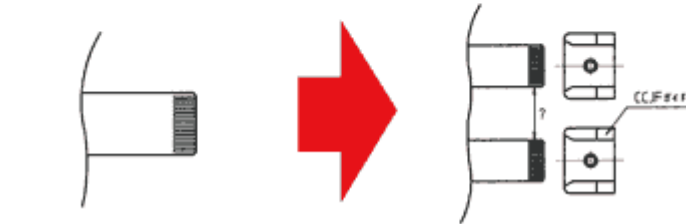
- フレキ先端から20mm程度と、フレキと近接する周辺の状況が判る程度の図面範囲を提出ください。

フレキ部分では、
標準品シリーズで製作 OK

実際はフレキ近接に製品部品
あり。CCJF シリーズでの製作

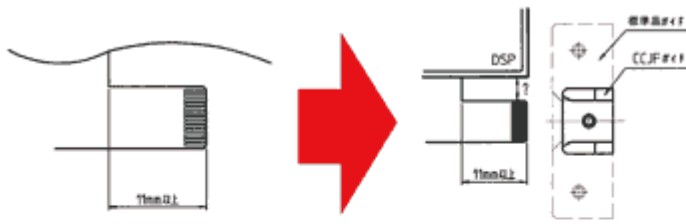
- フレキ先端の接触部(ランド部)の詳細寸法が判る図面内容を提出ください。

プローブの接触位置は決まっており、お客様のフレキランドと接触しない、
または接触が不確定の場合があります。

フレキ先端側から0.7mmとフレキ先端側から1.7mmのところにプローブ
が当たる仕様になっています。
